**Oggetto: DECIMOPUTZU e VILLASOR (CA) - Impianto solare termodinamico da 55 MWe
denominato "Flumini Mannu" ed opere connesse. Decreto legislativo n. 152/2006 s.m.i.
(V.I.A.).**

**Parere tecnico istruttorio della Direzione Generale Belle Arti e Paesaggio prot. n. 5489
del 06/03/2015. Osservazioni giuridiche.**

**SUL PARERE TECNICO ISTRUTTORIO DELLA DIREZIONE GENERALE BELLE ARTI E
PAESAGGIO - DEL MINISTERO DELLE ATTIVITA' CULTURALI E DEL TURISMO - SUL
PROGETTO DI IMPIANTO SOLARE TERMODINAMICO DA 55 MWe DENOMINATO
"FLUMINI MANNU" ED OPERE CONNESSE**

DOCUMENTO PROT. N° 5489 DEL 06/03/2015

Figura 2: Inquadramento area di impianto "Flumini Mannu" e mappali di "interesse archeologico" - Loops da eliminare

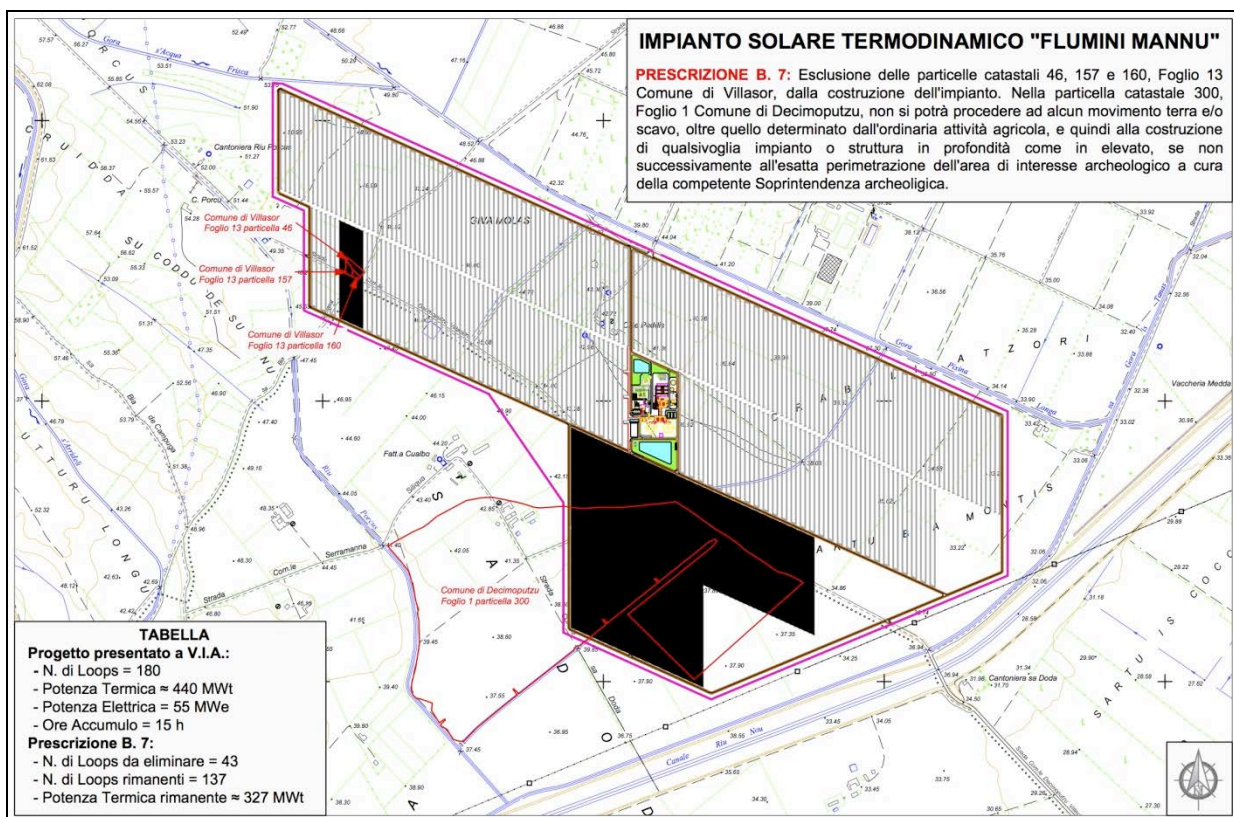
"B.7) Considerata la presenza di aree di interesse archeologico riscontrato nell'ambito delle particelle catastali citate nel parere della competente Soprintendenza archeologia del 15/01/2015 (Comune di Decimoputzu, Foglio 1, mappale 300; Comune di Villasor, Foglio 13, mappali 46, 157 e 160) non si potrà procedere ad alcun movimento terra e/o scavo, oltre quello determinato dall'ordinaria attività agricola, e quindi alla costruzione di qualsivoglia impianto o struttura in profondità come in elevato, se non successivamente all'esatta loro perimetrazione a cura della competente Soprintendenza archeologia, con riguardo al solo mappale 300, dovendosi ritenere, invece, incompatibili, poiché determinanti impatti significativi e negativi sul patrimonio culturale e archeologico, gli interventi sui mappali 46, 157 e 160, che sono pertanto esclusi dalla realizzazione dell'impianto.

Viene imposto di non utilizzare i mappali 46, 157 e 160 del Foglio catastale n. 13 di Villasor e una parte, **ancora da determinare** del mappale 300 del Foglio n. 1 di Decimoputzu, con il seguente risultato:

- **Numero di loop da eliminare = 43**
- **Perdita di potenza termica dell'impianto: 113 MWt**
- **Numero di loop rimanenti = 137**
- **Potenza termica rimanente = 327 MWt**

L'effetto di simili prescrizioni sull'impianto è riportato nella figura n° 2 sottostante, in cui le parti di impianto da eliminare sulla base delle prescrizioni sono riportate in colore nero.

Figura 3: Inquadramento area di impianto "Flumini Mannu" e fasce di tutela dei corsi d'acqua - Loop da eliminare in nero.

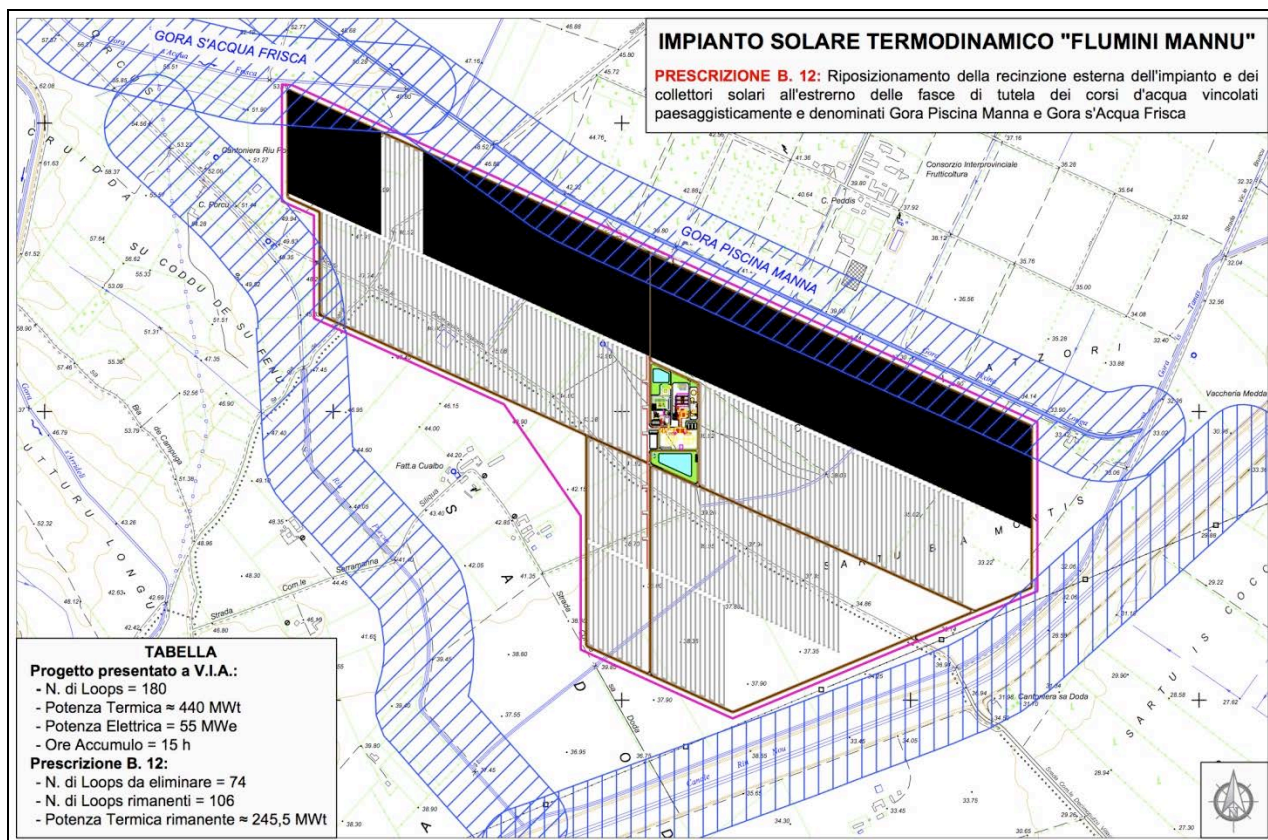
“B.12) La Società FLUMINI MANNU Ltd. con il Progetto “Definitivo”, aggiornato e integrato anche in ottemperanza alle prescrizioni della presente procedura VIA, deve prevedere il riposizionamento della recinzione esterna dell’impianto e dei collettori solari del “Terrazzamento 1” all’esterno delle fasce di tutela dei corsi d’acqua vincolati paesaggisticamente e denominati “Gora Piscina Manna” o “Gora Pixina Longa” e “Gora S’Acqua Frisca”. Lo stesso avverrà per la localizzazione delle opere a verde di mitigazione paesaggistica degli interventi previsti con la presente procedura di VIA. Le suddette mitigazioni sono realizzate esclusivamente con essenze autoctone e con un disegno di impianto adeguato a riprodurre uno a cordoni boscati pluristratificati e non a filare rettilineo ancorché sovrapposti.”

Viene imposto alla società proponente di riposizionare i collettori solari ricadenti nelle fasce di rispetto di 150 metri dei corsi d’acqua “Gora Piscina Longa” e “Gora S’Acqua Frisca”, ovvero di eliminare totalmente (visto che non c’è altro spazio dove posizionare tanti loops!) ben 74 loops (circa 194,5 MW termici).

L’impatto di questa prescrizione che viene data come conseguenza del diniego di autorizzazione paesaggistica da noi richiesta con la S.I.A. (Studio di Impatto Ambientale) è rappresentata nella **Figura 3** sottostante, **con la fascia in nero che corrisponde alla parte di impianto da eliminare non essendovi altro spazio disponibile nel quale riposizionare i loop.**

- **Numero di loop da eliminare = 74**
- **Perdita di potenza termica dell'impianto: 195 MWt**
- **Numero di loop rimanenti = 106**
- **Potenza termica rimanente = 245,5 MWt**

Figura 4: Inquadramento area di impianto "Flumini Mannu" e prescrizioni B.7) e B.12) – Totale loops da eliminare

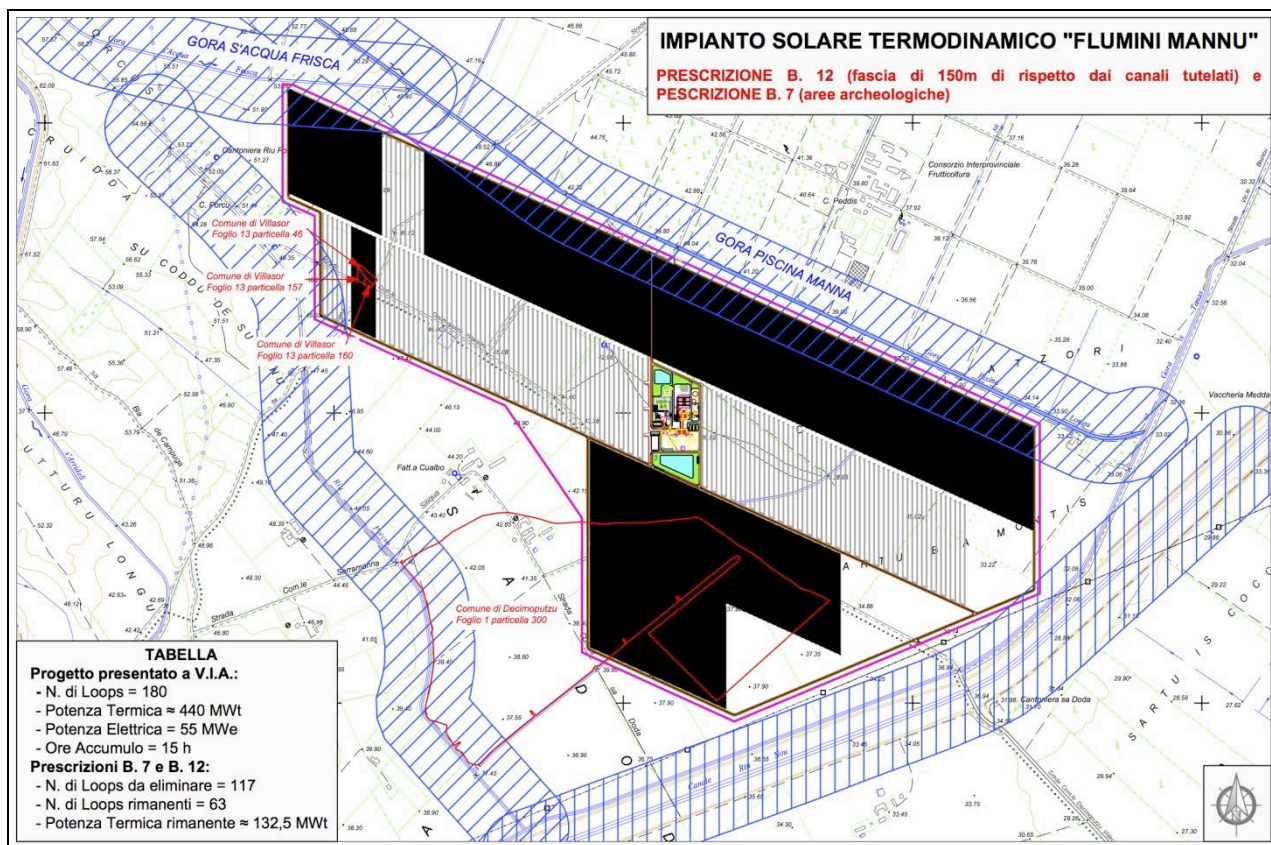
Considerando infatti solamente queste due prescrizioni (B.7; B.12)) l'impianto perderebbe il suo significato, vedendo il campo solare privato di 117 loops, ovvero 307,5 MW termici su 440 MWt.

I loops rimanenti (180-117=63), con potenza termica totale rimanente di 132,5 MW termici, non sarebbero in grado nemmeno di alimentare la turbina della centrale. Nella Fig. 4 seguente in nero si mostra la "devastazione" operata sull'impianto dalle due prescrizioni.
